VEETTURA: 365GT4-365GT42+2-365GT4BB-512BB

OGGETTO: ANELLO PROTEZIONE MOZZI ANTERIORI

SAT
CIRCOLARE TECNICA
TECHNICAL INFORMATION

N° 297

MONTAGGIO NUOVO ANELLO 110150
110150 NEW RING ASSEMBLY

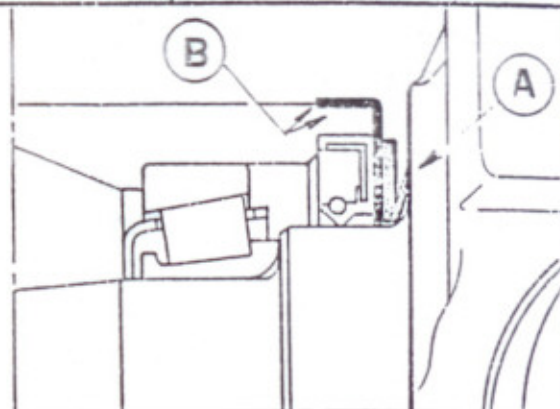
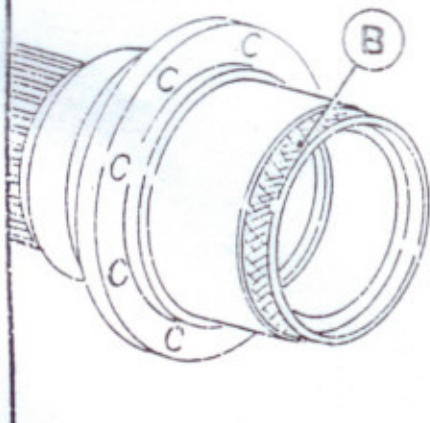
OGNI QUALVOLTA SI PROCEDE ALLO SMONTAGGIO DEI MOZZI ANTERIORI PER CONTROLLO O SOSTITUZIONE DEI CUSCINETTI VI PREGHIAMO DI SOSTITUIRE L'ANELLO N. DIS. 101127 COL NUOVO ANELLO DI PROTEZIONE 110150.

AVERE CURA NELL'ESEGUIRE IL RIMONTAGGIO DI PULIRE LA SUPERFICIE DI CONTATTO DEL GOMMINO COL FUSO A SNODO (ZONA A) E DI MIGLIORARE LA TENUTA DELL'ANELLO SUL MOZZO IMPIEGANDO PASTA RHODORSIL CAF 1 O CAF 4 (ZONA B) -

ANY TIME YOU REMOVE THE FRONT HUBS IN ORDER TO CHECK OR REPLACE THE BEARINGS, WE RECOMMEND TO CHANGE THE ITEM 101127 AND TO FIT THE NEW GUARD RING 110150.

DURING THE REASSEMBLY, PAY ATTENTION TO CLEAN THE STEERING KNUCKLE SURFACE (AREA A) AND IMPROVE THE RING SEALING ON THE HUB USING RHODORSIL PASTE CAF 1 OR CAF 4 (AREA B) -
